*FORUM AMICI DEL TERRITORIO*

Oggetto: Integrazione Nostre Osservazioni Prot. N. 0030319/2022 del 01/08/2022, al Provvedimento Autorizzatorio Unico Regionale (PAUR) del Progetto per la costruzione ed esercizio di un impianto di produzione elettrica da fonte fotovoltaica, con potenza nominale pari a 5.950,00 KWN e potenza di picco (potenza moduli) pari a 6.894,72 KWP e delle relative opere ed infrastrutture connesse sito nel Comune di Cutrofiano (LE) denominato "Bardoscia 2". Pratica AU – Codice Pratica ZSAB815- Richiedente: OPDENERGY SALENTO 2 S.r.l..

(Fig.1 – Impatto cumulativo Impianti)

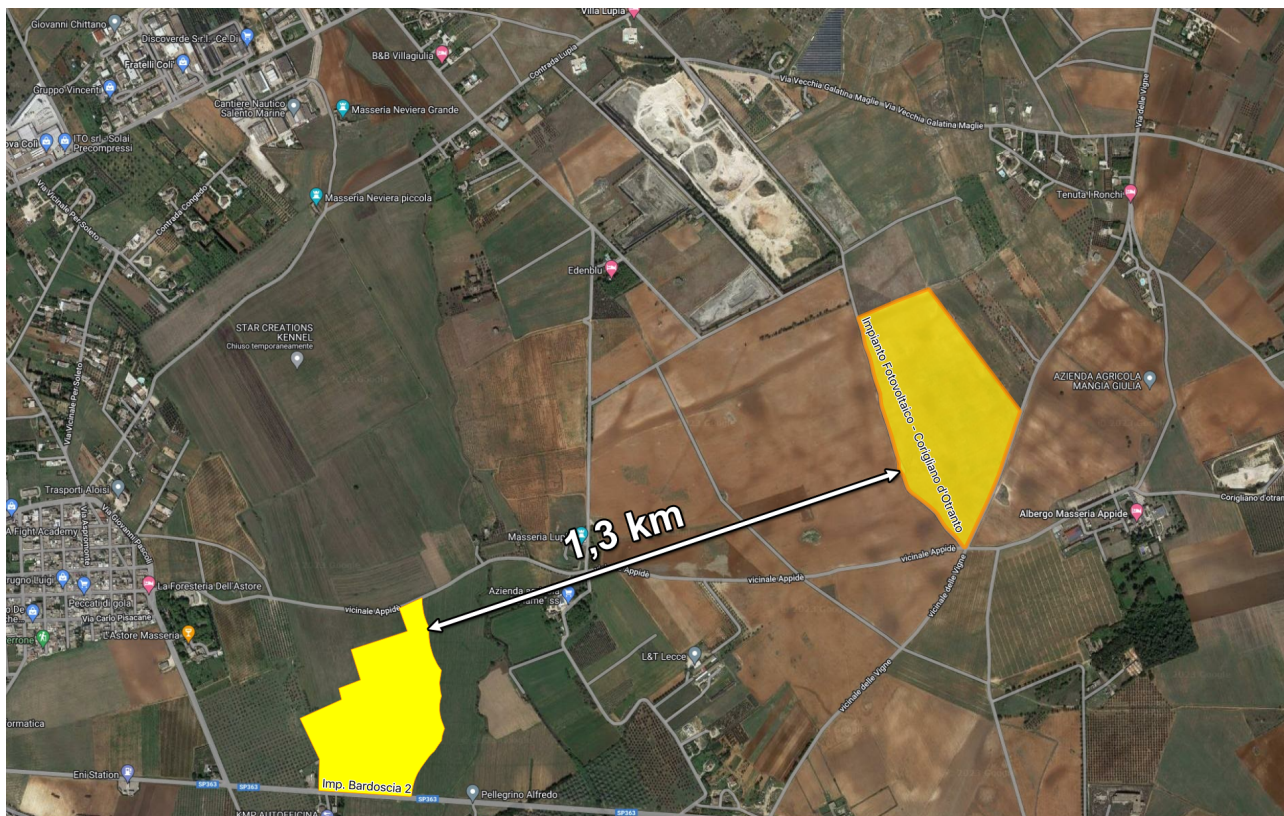
Nel parere di ARPA Puglia, condiviso nelle Osservazioni dell'Associazione scrivente, si dimostra analiticamente, che **la valutazione degli Impatti Cumulativi per l'impianto in oggetto è palesemente negativa, perché non soddisfatti tutti i requisiti richiesti.**

Diversamente, nelle controdeduzioni della società proponente, si ritiene infondata tale valutazione, eccependo, che la superficie dell'impianto non debba essere sommata alla superficie complessiva, degli impianti fotovoltaici presenti nel "dominio" di riferimento (SIT). Inoltre nelle stesse controdeduzioni non si ritengono vincolati il soddisfacimento delle "LINEE GUIDA PER LA VALUTAZIONE DELLA COMPATIBILITÀ AMBIENTALE DI IMPIANTI DI PRODUZIONE A ENERGIA FOTOVOLTAICA", emesse da ARPA Puglia.

La scrivente Associazione, oltre a ribadire quanto già osservato sull'argomento, ritiene opportuno informare i responsabili del procedimento, che nell'area esiste un progetto di agrovoltaico, in attesa della Valutazione di Impatto Ambientale, presso il Ministero dell'Ambiente : "Progetto di un impianto agrovoltaico di potenza pari a circa 10,84 MW e delle relative opere connesse ed infrastrutture necessarie alla connessione alla RTN, da realizzarsi nei Comuni di Corigliano d'Otranto (LE), Sogliano Cavour (LE), Cutrofiano (LE) e Galatina (LE). " della società Sorgenia Renewables Srl.

Tale progetto è già stato sottoposto a Valutazione di Assoggettabilità a VIA, alla sezione "Servizio Tutela e Valorizzazione Ambientale", della Provincia di Lecce, pubblicato in data 9/10/2019, sul sito web dell'Ente.
